改善箇所説明図

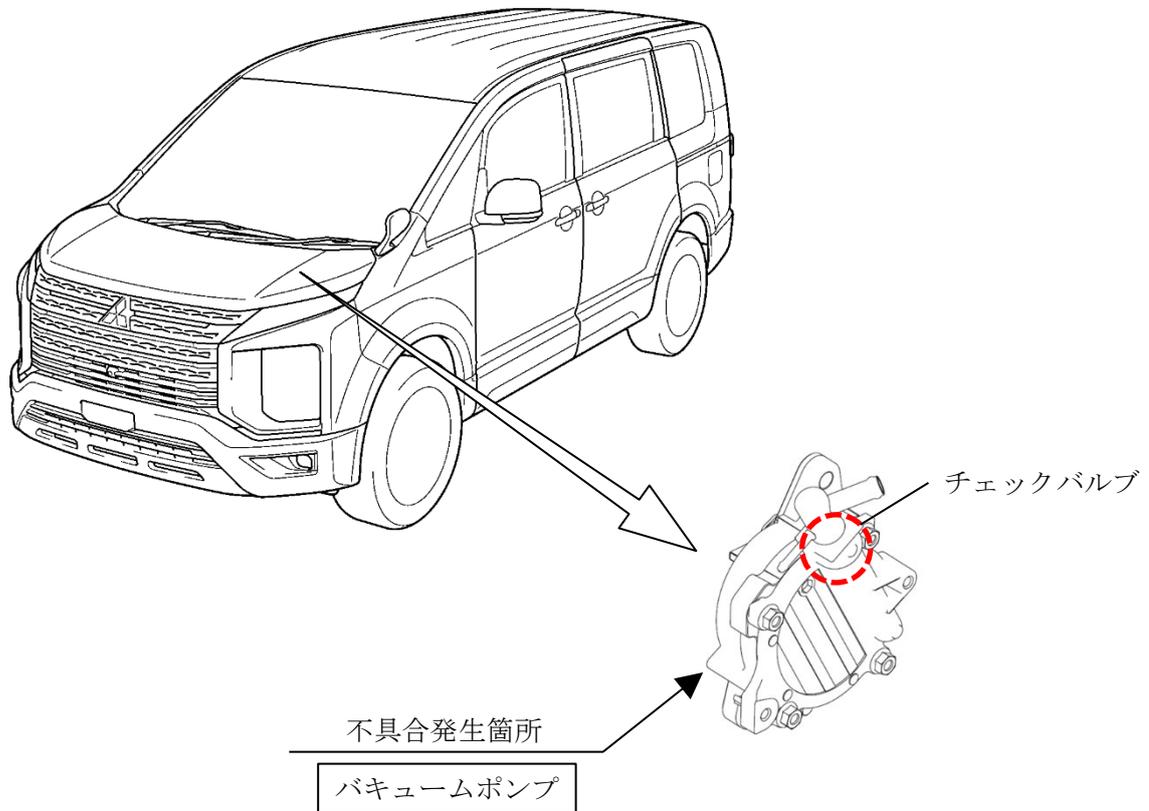
ブレーキ倍力装置へ負圧を供給するためのバキュームポンプにおいて、内部チェックバルブの材質が不適切なため、厳寒期に氷点下を大きく下回る状況ではチェックバルブに付着した水分が凍結して固着することがある。そのため、ブレーキ倍力装置へ負圧が供給されず、ブレーキペダルの操作力が増加し、制動停止距離が伸びるおそれがある。

注：図中の 内は、交換する部品を示す。

全車両、バキュームポンプを対策品と交換する。なお、交換用部品の準備に時間を要するため、北海道、東北地区から順次交換を行う。

識別：バキュームポンプのカバーに白または黄色のペイントを塗布する。
